锦绣世家幼儿园变更情况说明

根据教育局要求对平面功能做出如下调整:

四层平面图

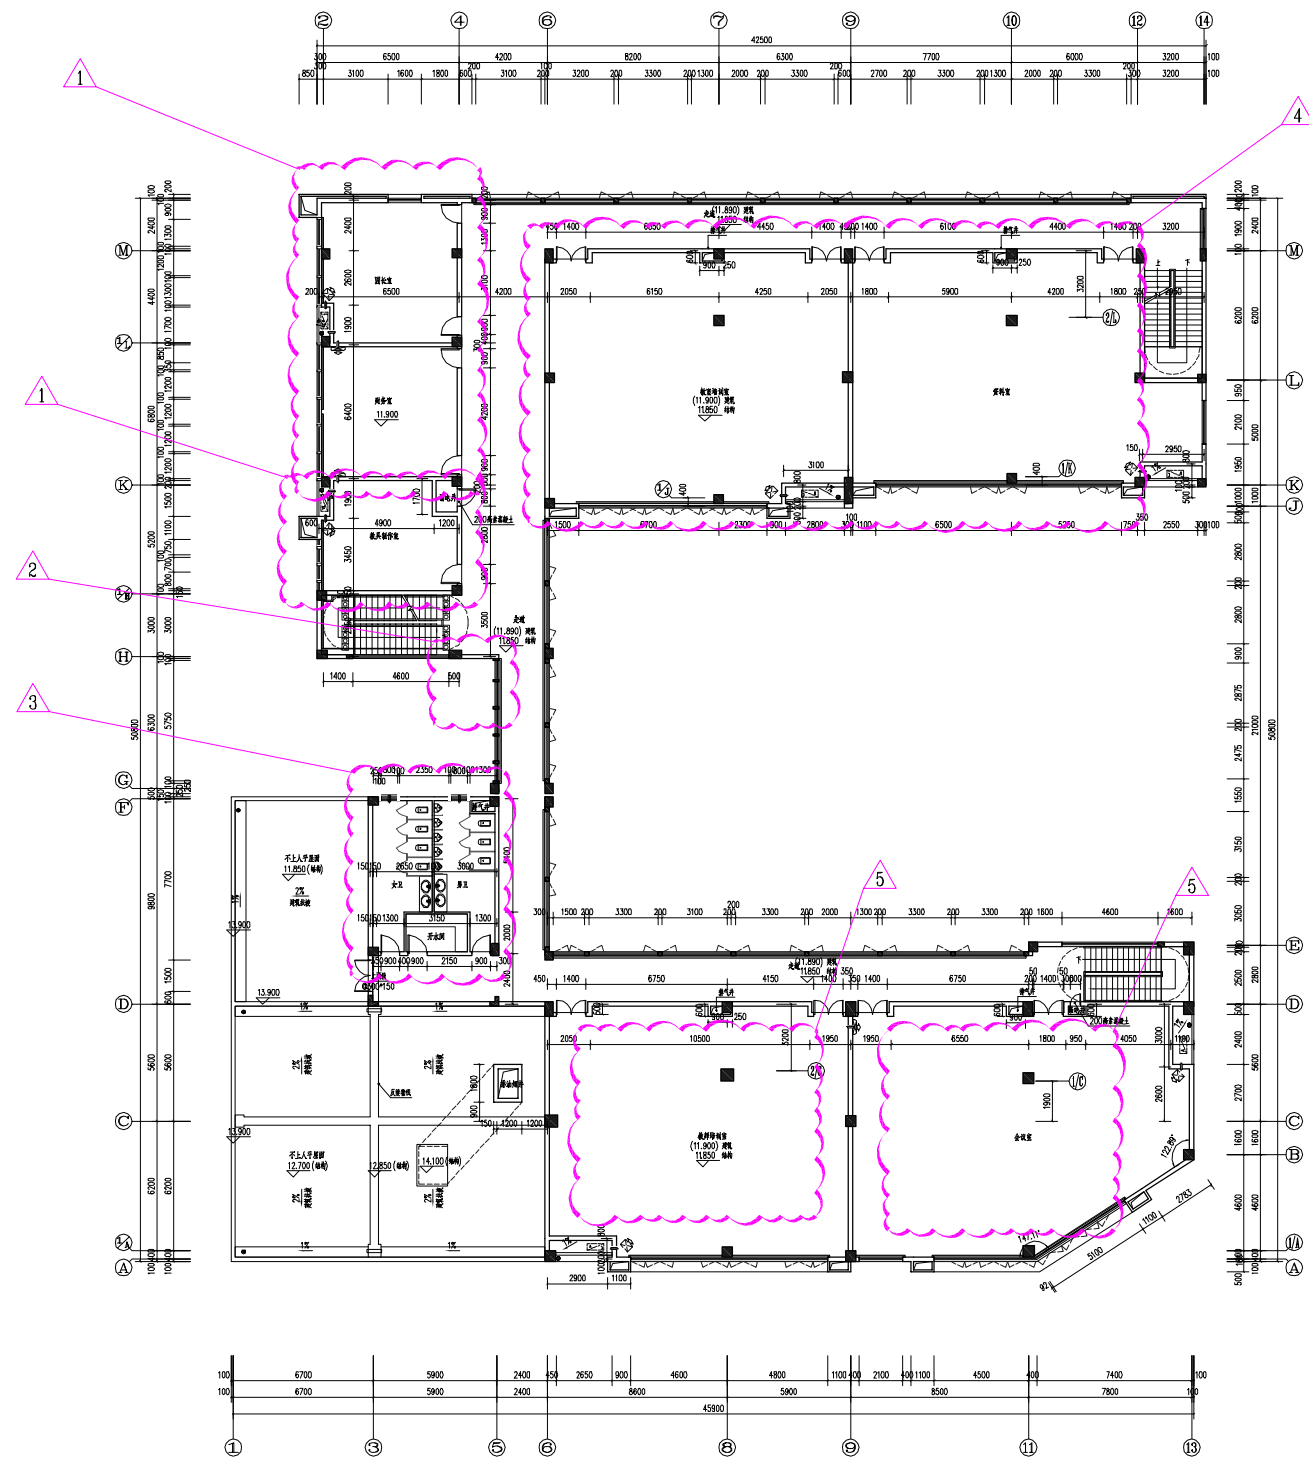
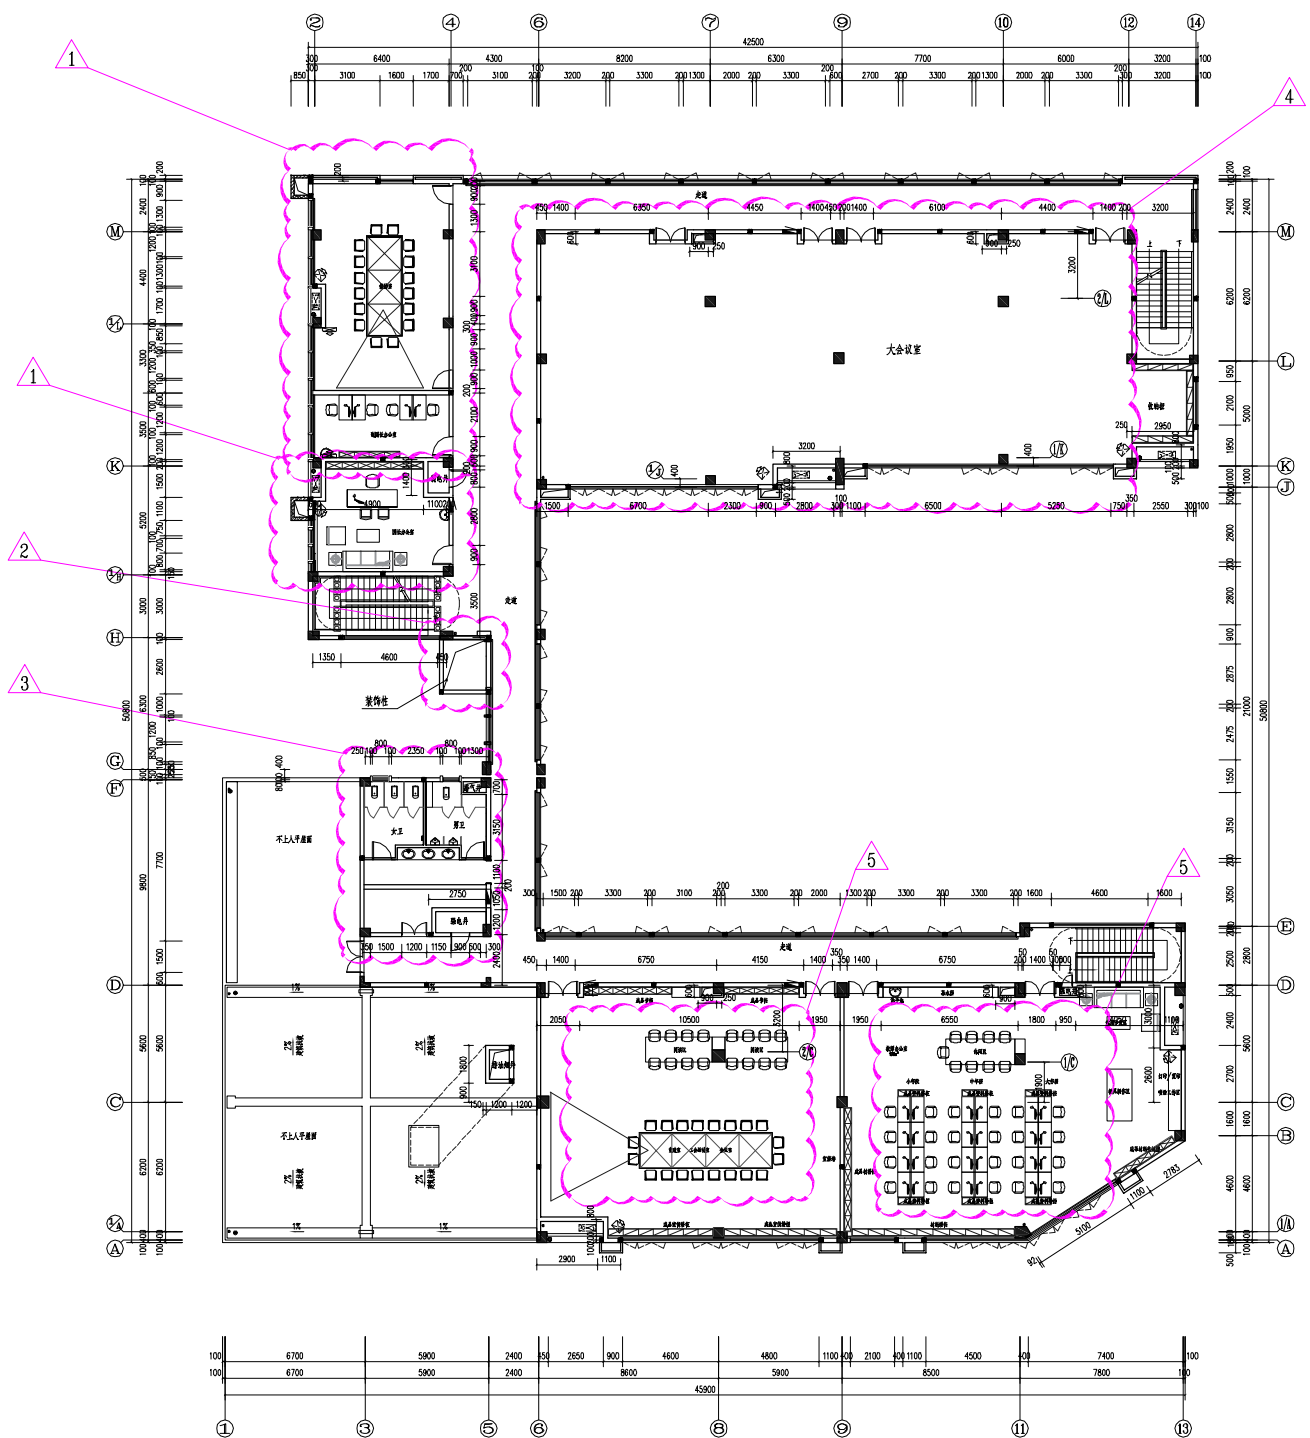
- 变更内容:
- 1、2至4轴交1/H至M轴处房间面宽及功能修改;
 - 2、3至5轴交G/至H轴处增加造型;
 - 3、1至5轴交D至F轴处卫生间平面修改;
 - 4、6至12轴交K至M轴处合并房间、功能修改;
 - 5、6至13轴交A至D轴处功能修改;

五层平面图

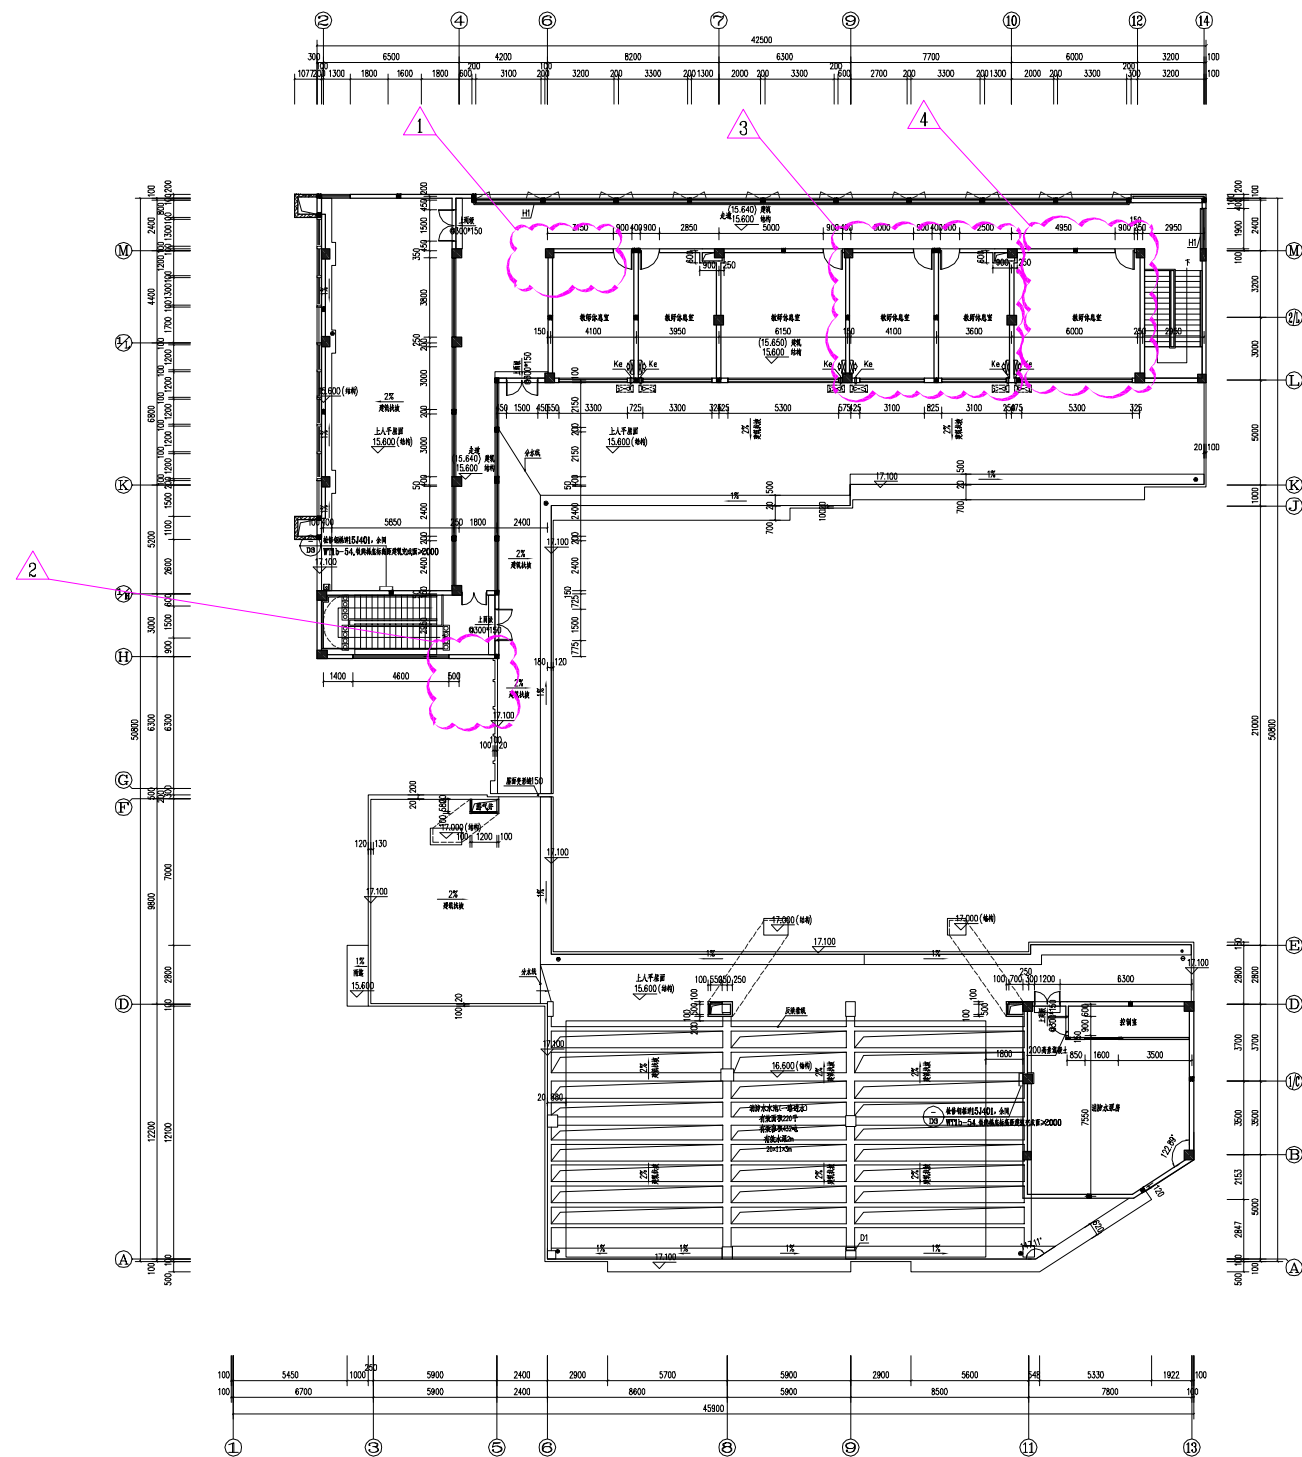
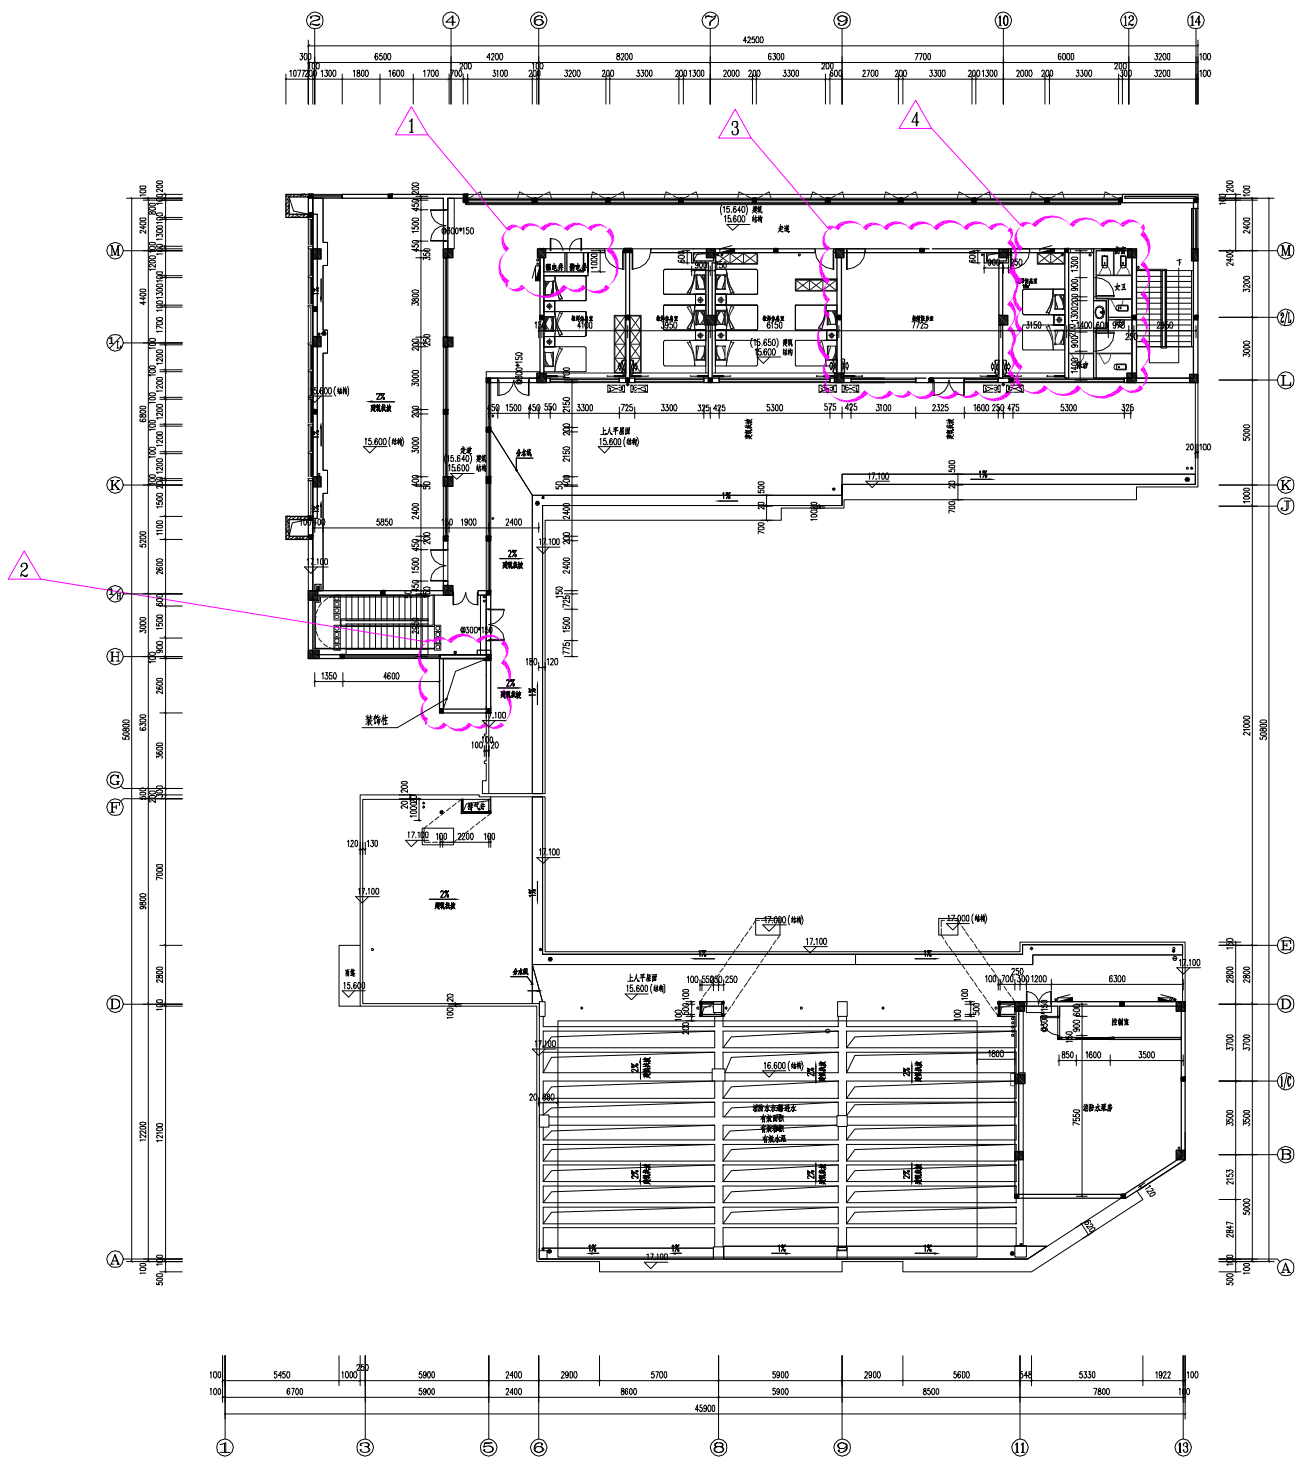
- 变更内容:
- 1、6至7轴交1/L至M轴处增加弱电井;
 - 2、3至5轴交G/至H轴处增加造型;
 - 3、9至1轴交L至M轴处合并房间修改功能;
 - 4、10至12轴交L至M轴处增加公共卫生间及房间修改;

屋盖层平面图

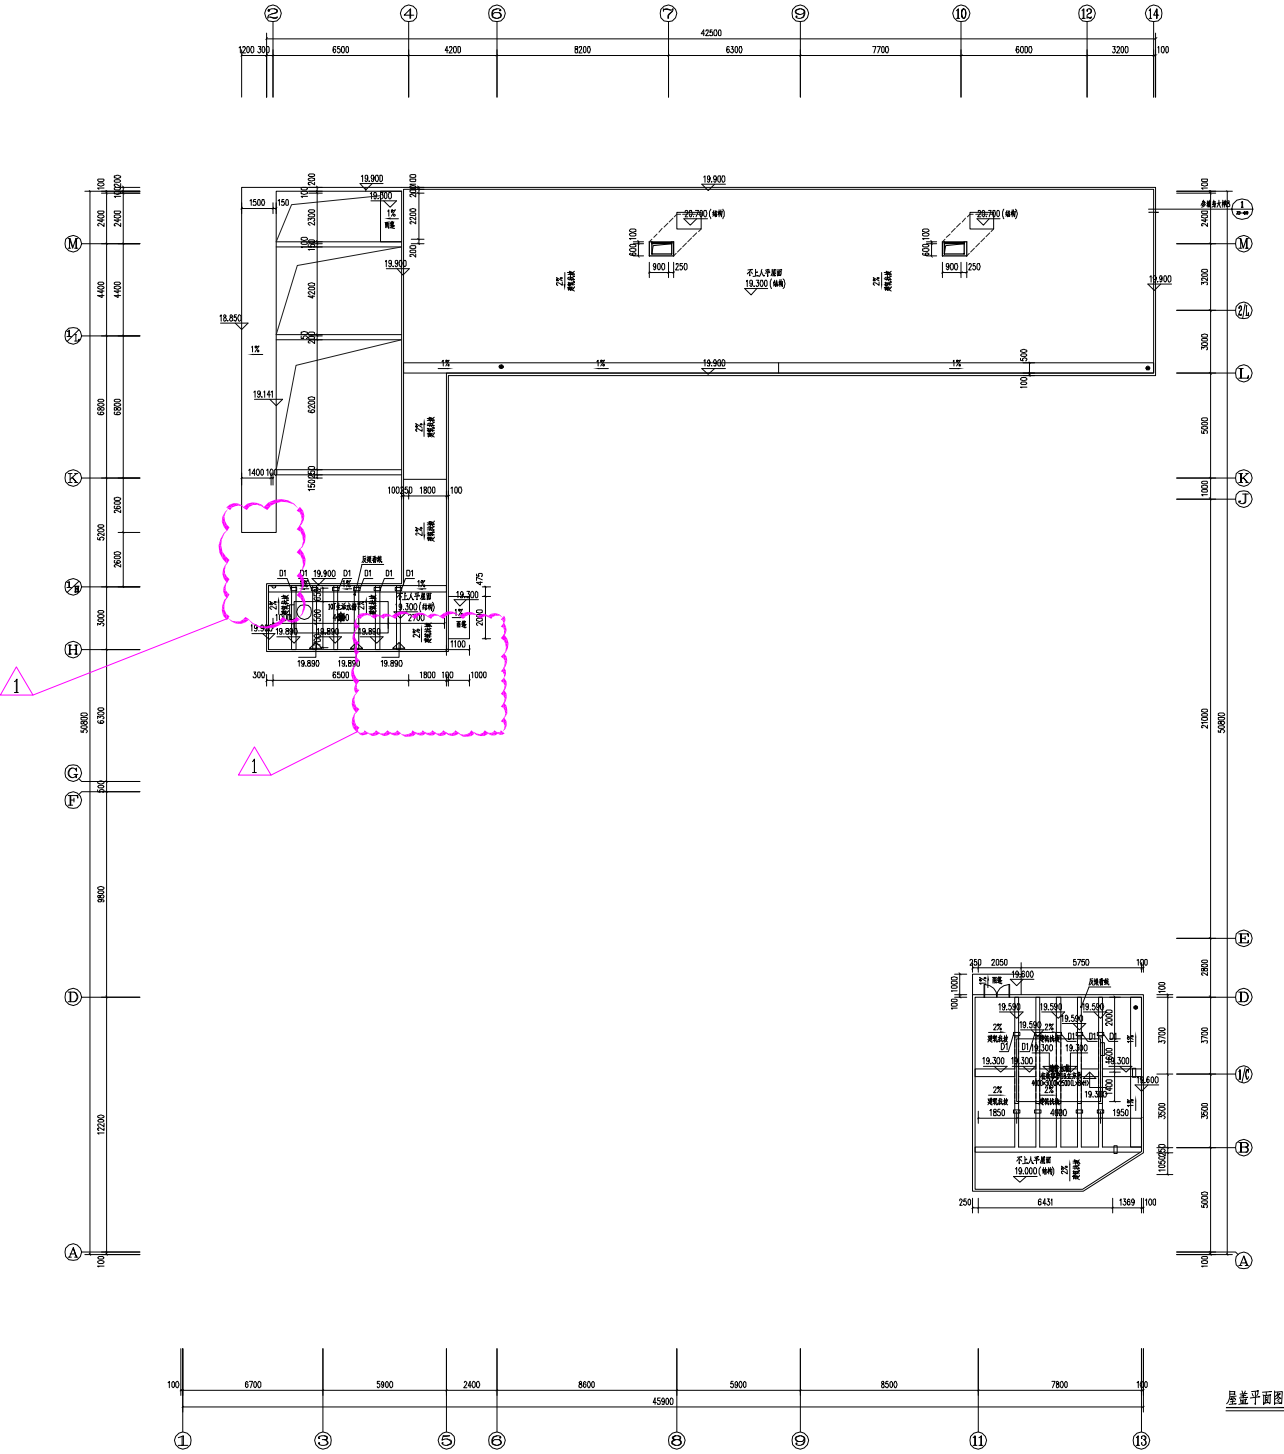
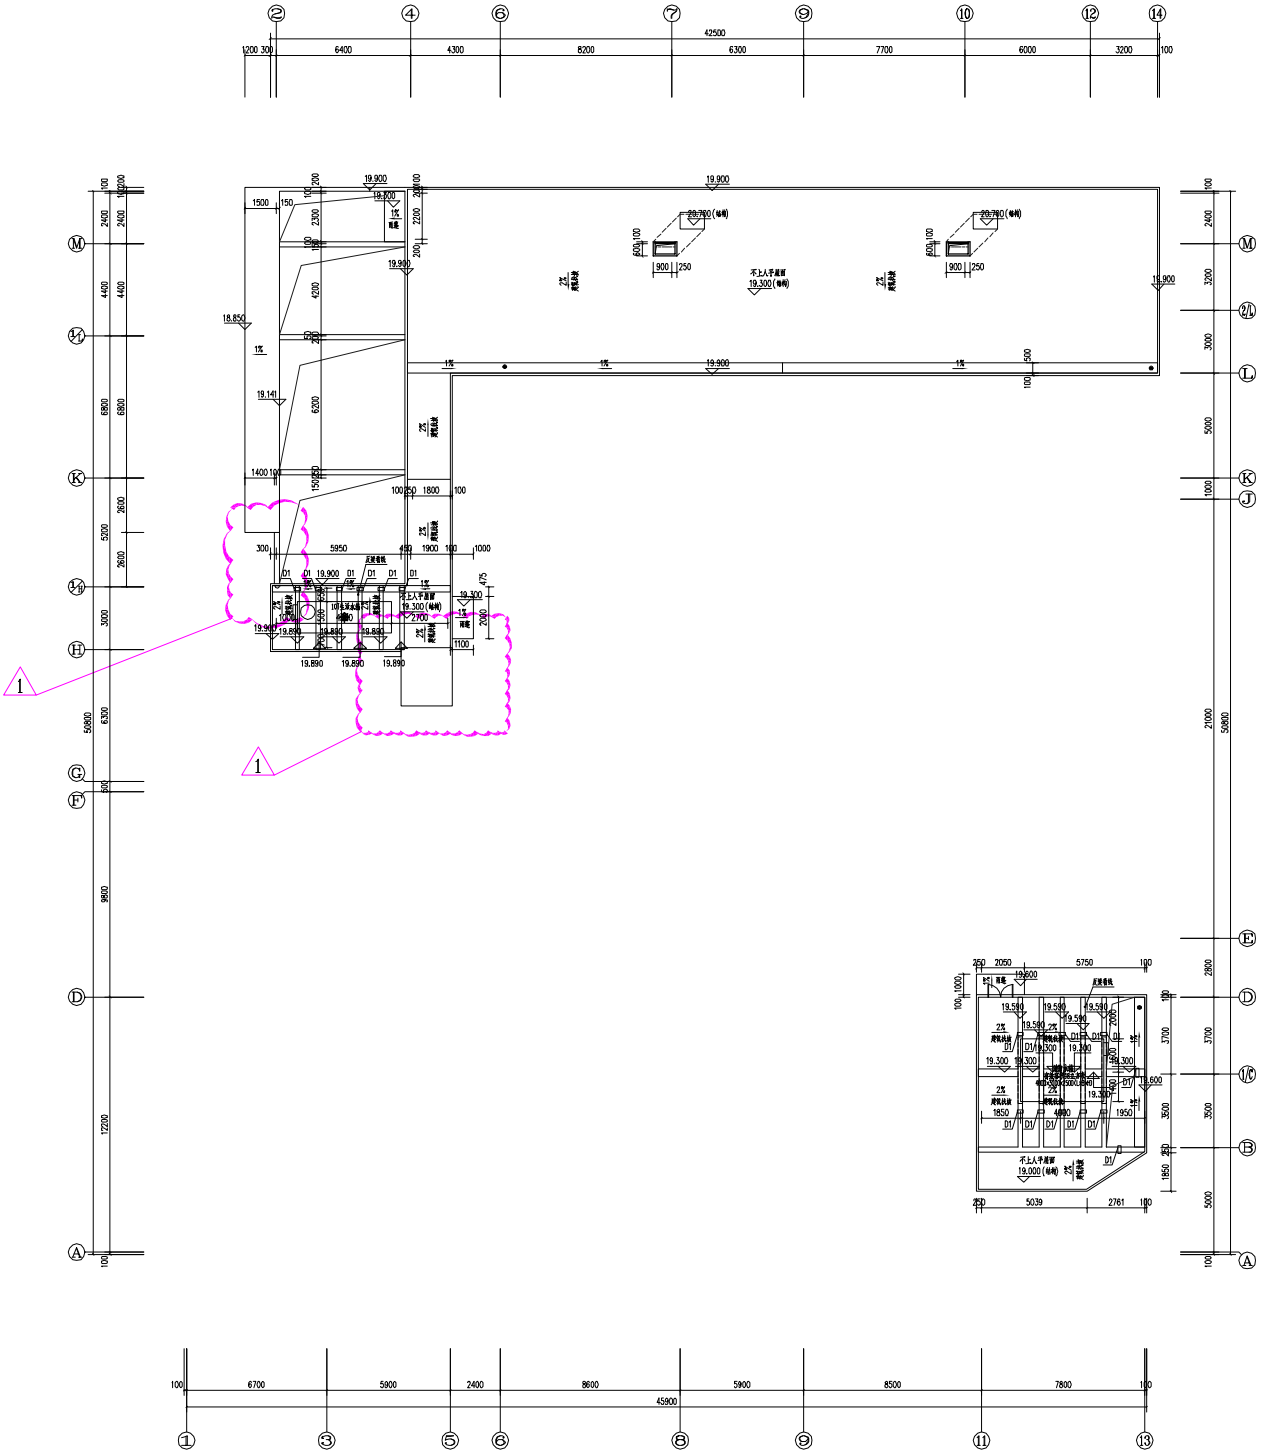
幼儿园 屋盖层平面图 变更后 变更内容:
1、3至5轴交G/至H轴处增加屋顶格栅及看线;
